DN Jammerbugt

Høring af Jammerbugt Go Green (Solcellepark)

2025-09-14

Kortudsnit overskridelse af NBL §17.

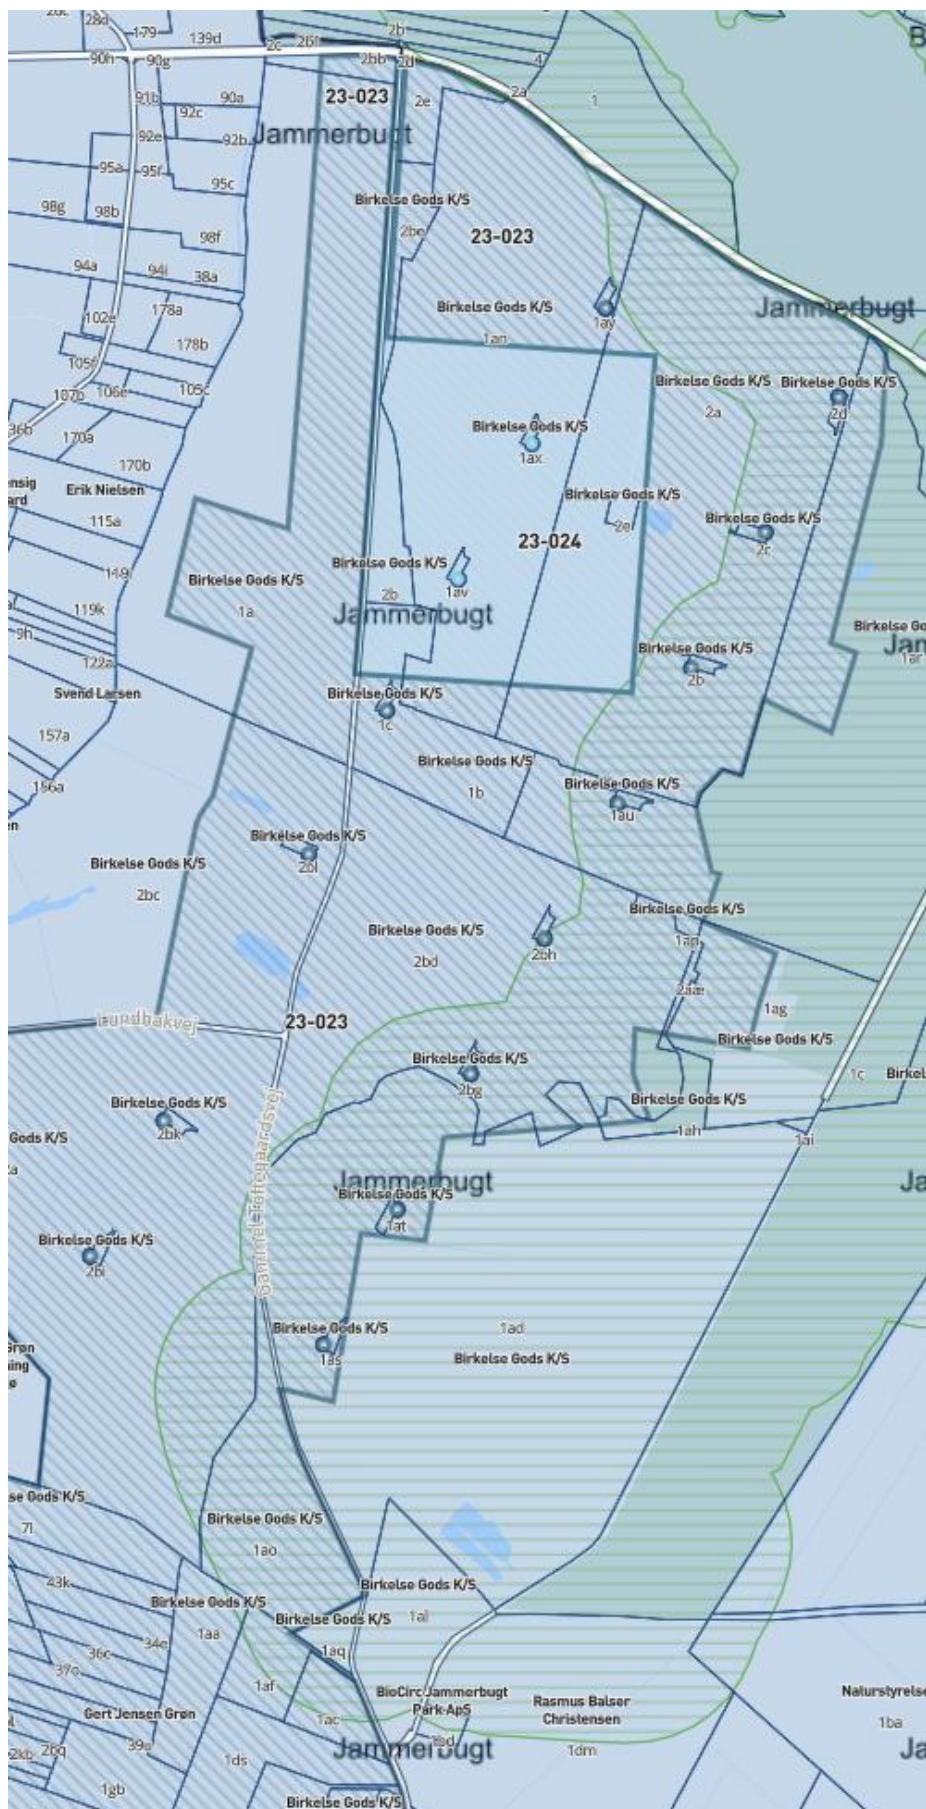
Skovbyggelinjer er overskredet på en over 3,5 km lang strækning. Det vil være relativt enkelt at tilpasse solcelleparken således at NBL §17 overholdes.

Bevaringsværdige landskaber

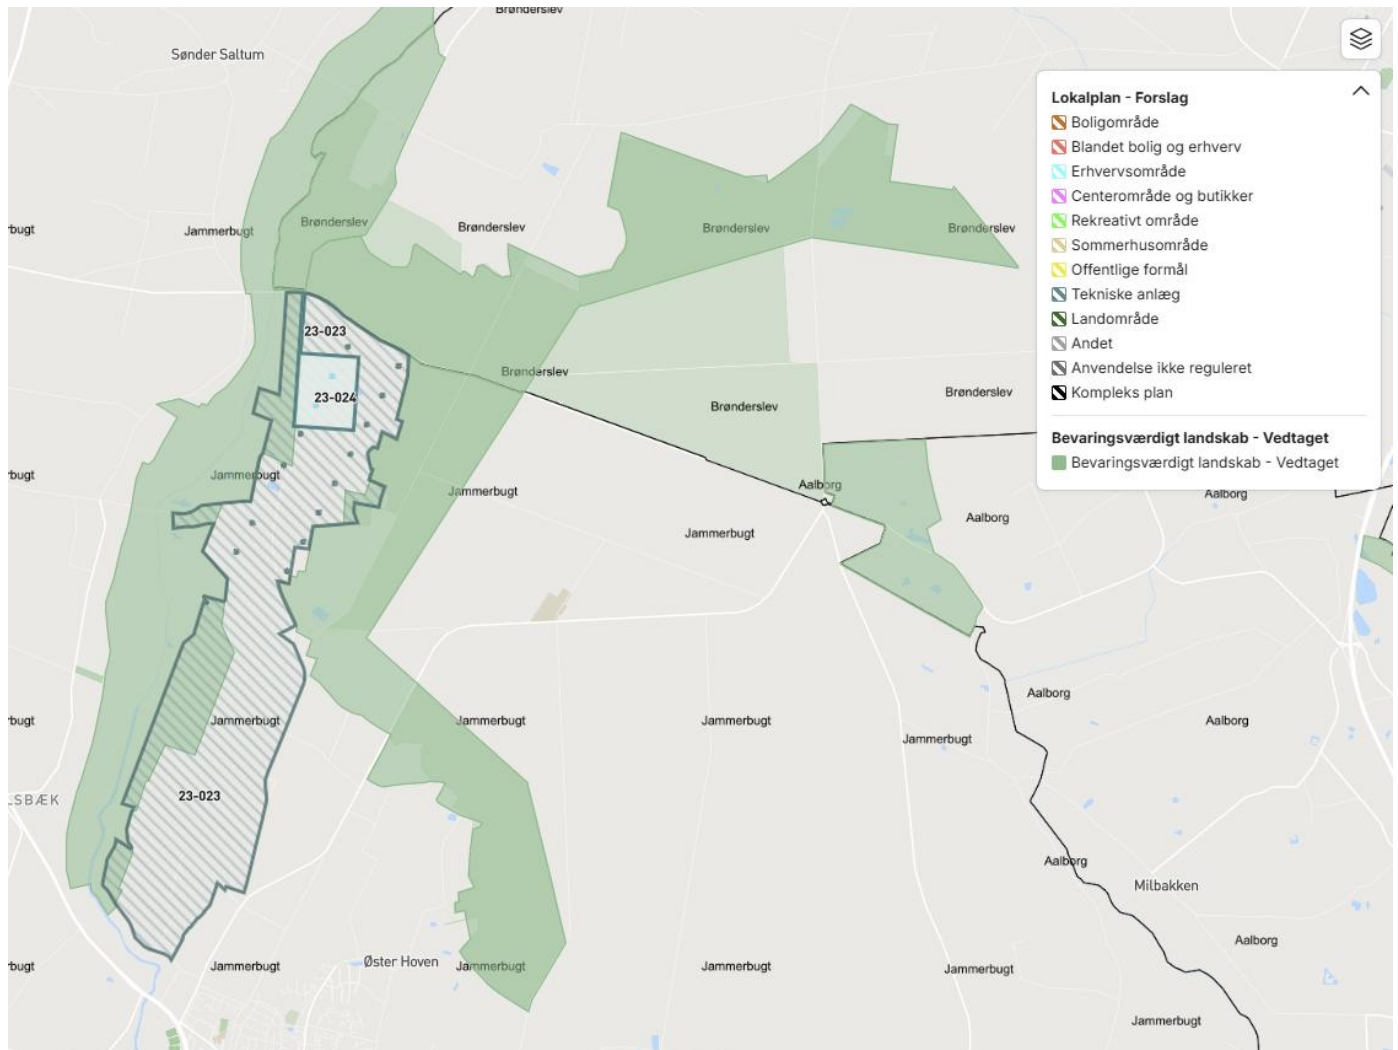
Forslaget er placeret i område kategoriseret som bevaringsværdige landskaber. Bevaringsværdige landskaber er udpeget af Jammerbugt Kommune selv under nationale interesser ved PLST, og skal friholdes for byggeri og anlæg. Projektområdet må reduceres.

Vedtaget værdifuldt landbrugsområde

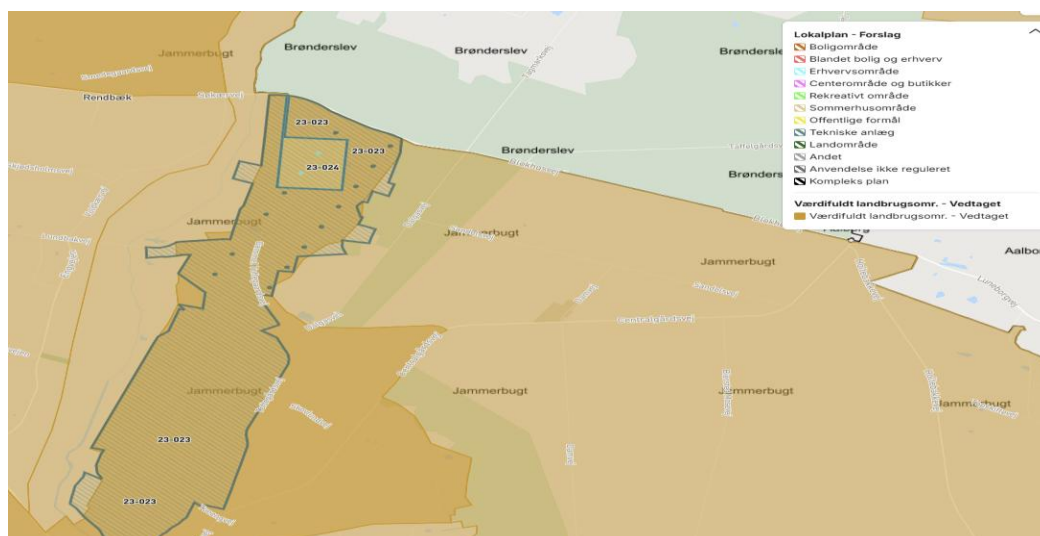
Projektforslaget ligger i et værdifuldt landbrugsområde, udpeget af Jammerbugt Kommune selv. Værdifulde landbrugsområder skal friholdes for tekniske anlæg og bygninger, undtaget i relation til landbrugsproduktionen.

Vedtaget Større sammenhængende landskab

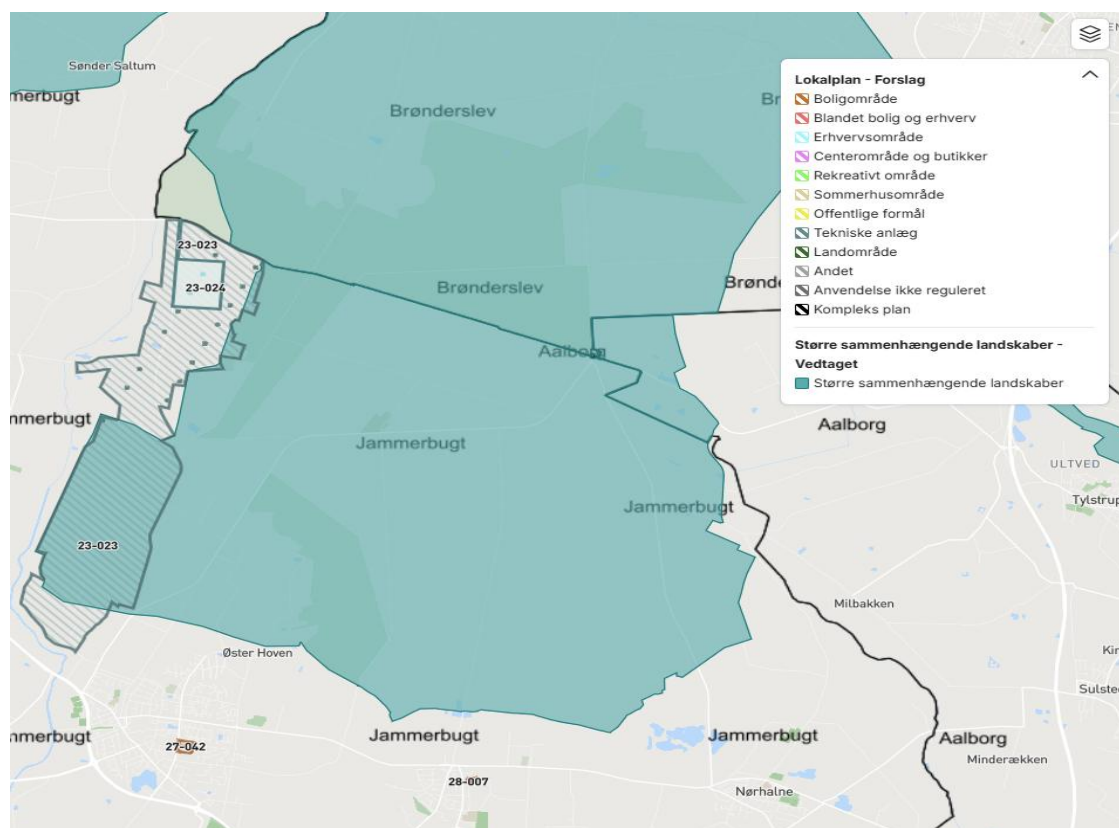
Projektforslaget ligger i et vedtaget større sammenhængende landskab. Disse skal friholdes for tekniske anlæg og bygninger.

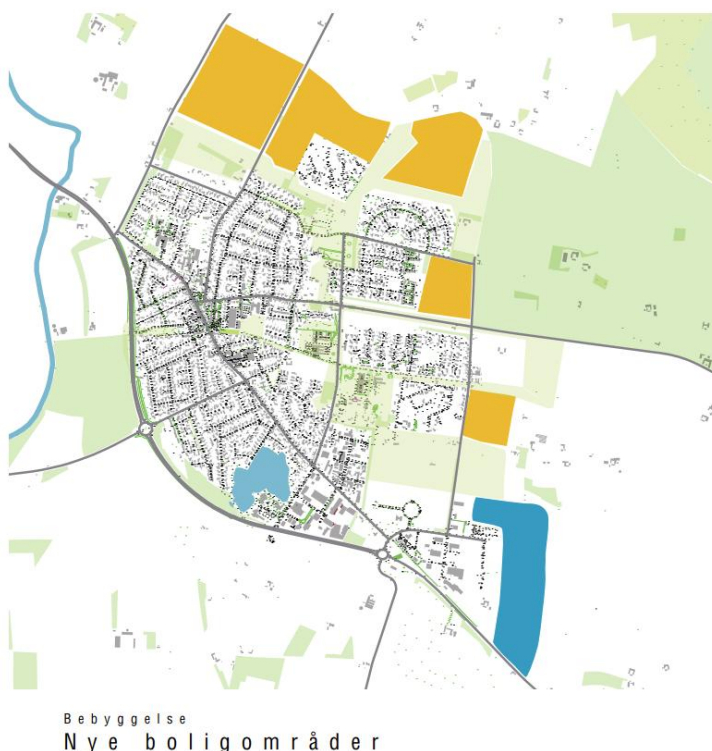
BEK ordlyd omkring fastlagte afstandsforhold er ikke opfyldte for følgende adresser:

Toftegårdsvej 131, Toftegårdsvej 142, Toftegårdsvej 144, Toftegårdsvej 165, Toftegårdsvej 169 og Toftegårdsvej 199 (750 m solcellepark på 3 sider)

BEK skal naturligvis overholdes.

Kort herunder, som viser Danmarks Naturfredningsforenings alternative forslag til lokalplansforslag og kommuneplantillæg for Energipark Rendbæk Øst/Toftegårdsvej - Jammerbugt Go Green.

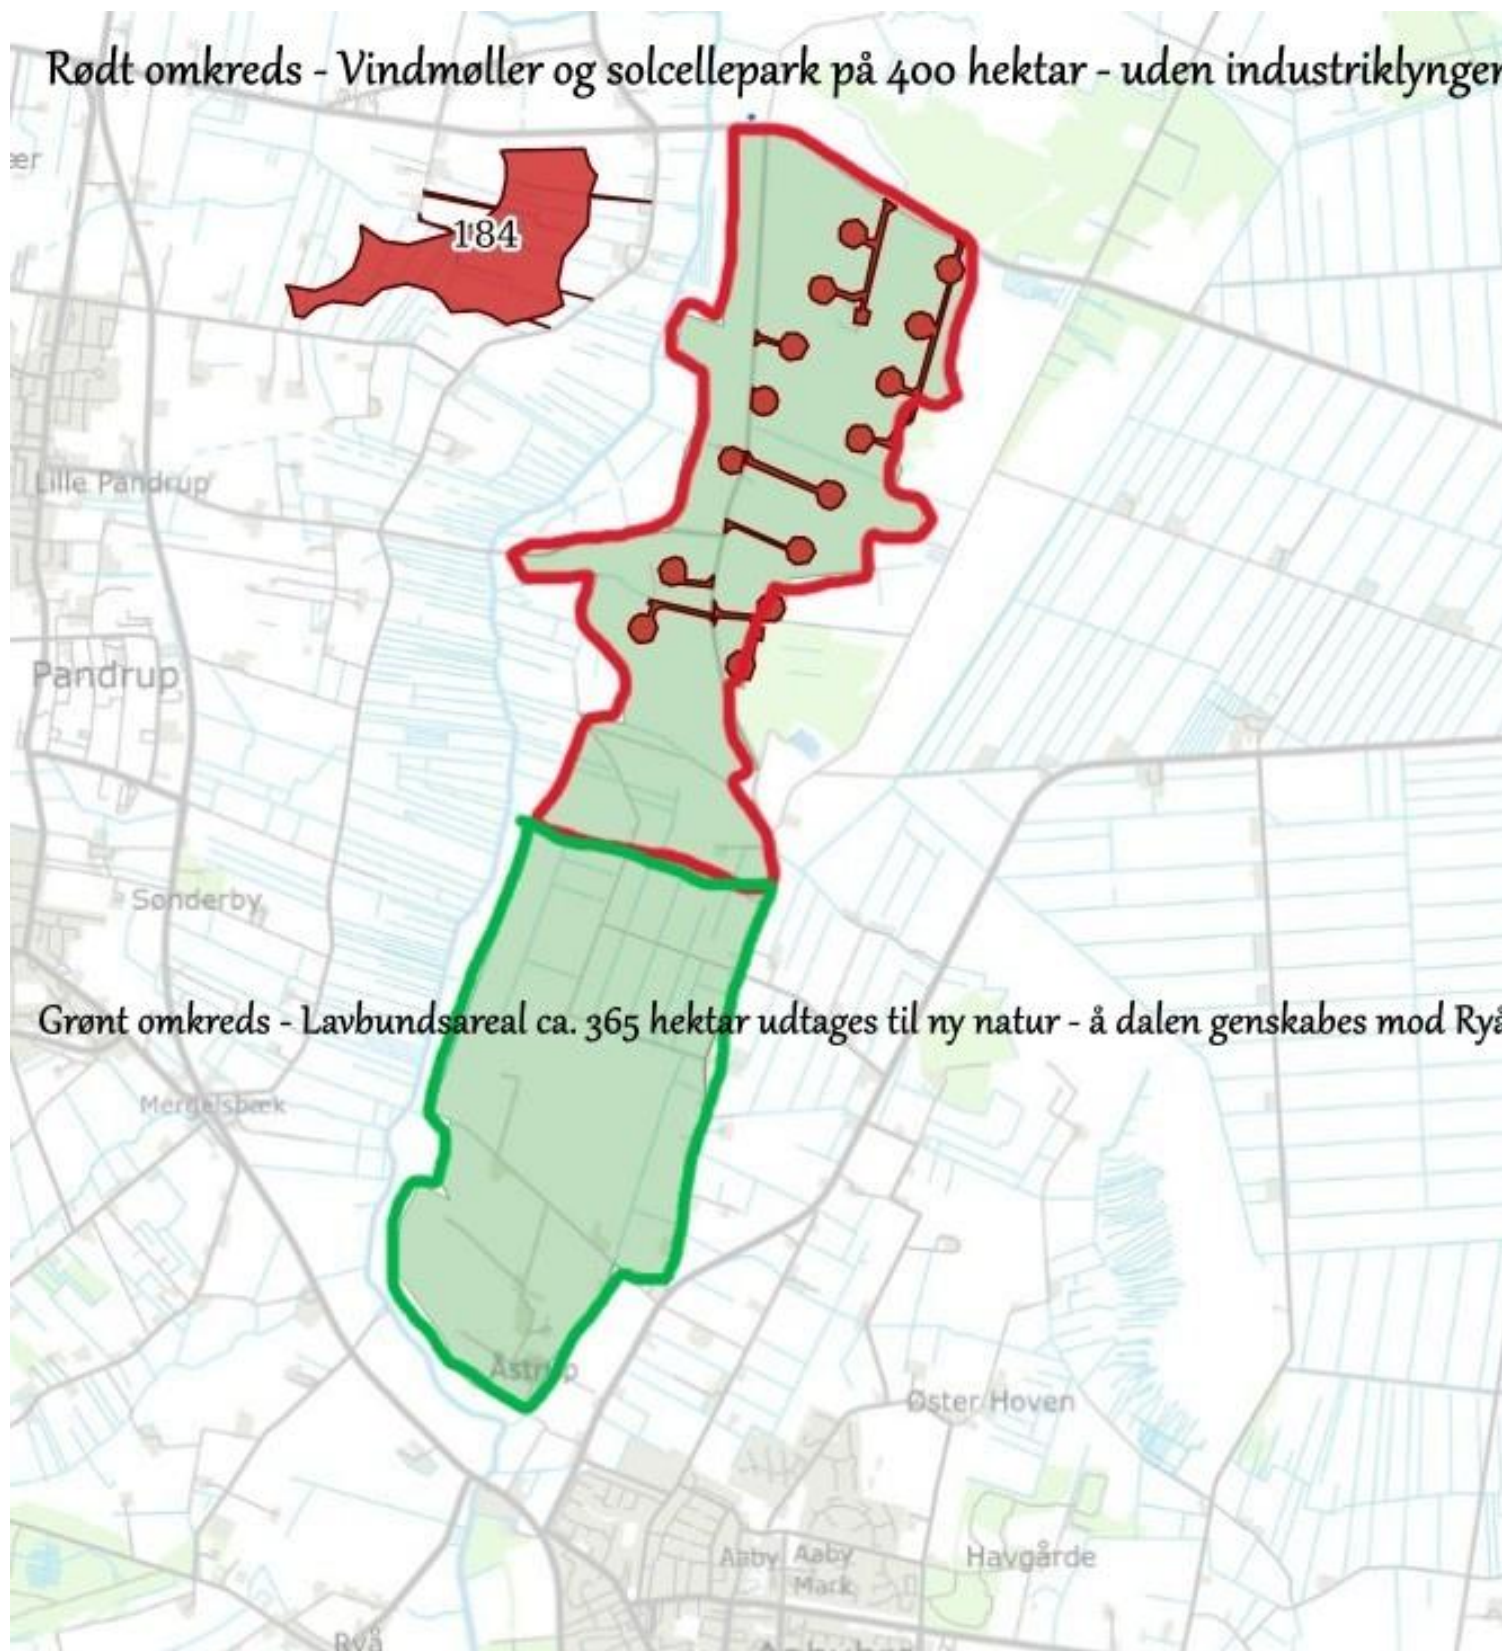
Vi foreslår derfor, at den nordlige del af projektområdet fastholdes, og den sydlige del reduceres til et naturgenopretningsprojekt med genskabelse af ådal/fersk eng ned mod Ryå.

Rødt område - Vindmøller og solcellepark på 400 hektar - uden industriklynger

Grønt område - Lavbundsareal ca. 365 hektar udtages til ny natur - å dalen genskabes mod Ryå
